Rapport d'Analyse DFM

Fichier analysé: Piece_support_pq_mouton.STEP

Date du rapport: 27/06/2025 à 14:16

Vue selon Y

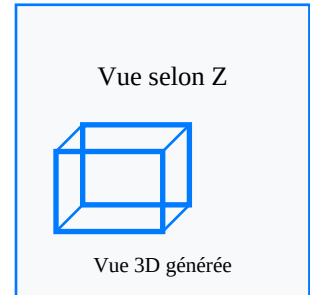
Épaisseur maximale: 10.0 mm - CRITIQUE - Épaisseur excessive risquant des défauts de retrait

- **WARNING:** Paroi trop épaisse: 4.99mm (max. 4mm)

- **WARNING:** Hauteur de 100.0mm dépasse la limite recommandée
- **WARNING:** Arête vive détectée
- **CRITICAL:** Face verticale sans dépouille détectée
- **WARNING:** Trou borgne profond détecté

1. Réduire l'épaisseur de 1 zone(s) trop épaisse(s) pour éviter les retassures
2. Ajouter des angles de dépouille de 0.5° minimum sur les faces verticales
3. Ajouter des congés d'au moins 0.2mm sur les arêtes vives
4. Épaisseur paroi critique (>6mm): réduire ou ajouter des nervures
5. Pièce volumineuse: privilégier PP ou PE pour réduire les contraintes
